Endringsnotat, 08.10.2025

OPPDRAAG	Mindemyren S14	DOKUMENTKODE	10216747-01-PLAN-NOT-13
EMNE	Endringsnotat begrenset høring	TILGJENGELIGHET	Åpen
OPPDRAAGSGIVER	Selvaag Bolig AS	OPPDRAAGSLEDER	Heidi Havelin
KONTAKTPERSON	Christian Flølo Geithus	UTARBEIDET AV	Astrid Vangdal/Mathilde Nome
KOPI	ANSVARLIG ENHET

2-33 Kartutsnittet viser hvordan utkrager var vist i plankart til offentlig ettersyn i 2023 v. felt BAA1.

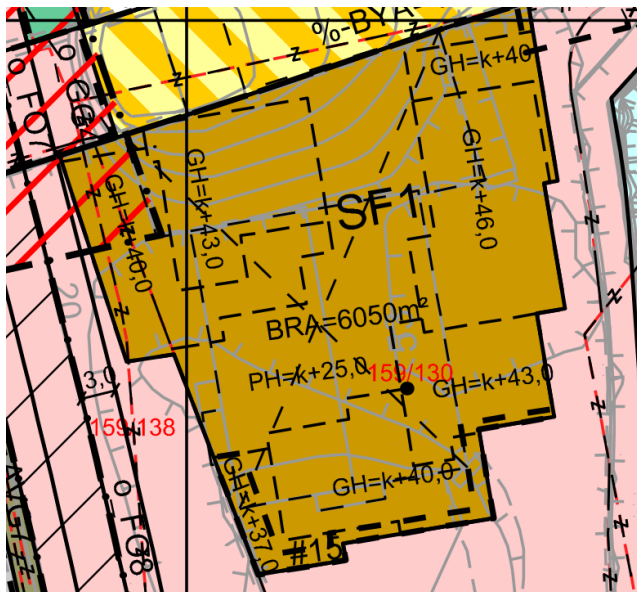
Til offentlig ettersyn var utkrager over fortau, torg etc. vist som kombinert formål. Med unntak av fortau langs Fjøsangerveien er det nå endret til bestemmelsesområder.

Bestemmelsene sikrer nå at høydeforskjeller skal tillates kun innenfor formålsgrensen for bebyggelse, uteoppholdsareal, gatetun og torg. Med unntak av fortau langs Fjøsangerveien er utkrager også nå endret til bestemmelsesområder. Samtidig er muligheten for utkrager ut over formålsgrenser strammet inn i bestemmelsene. Med unntak av der utkrager er vist med
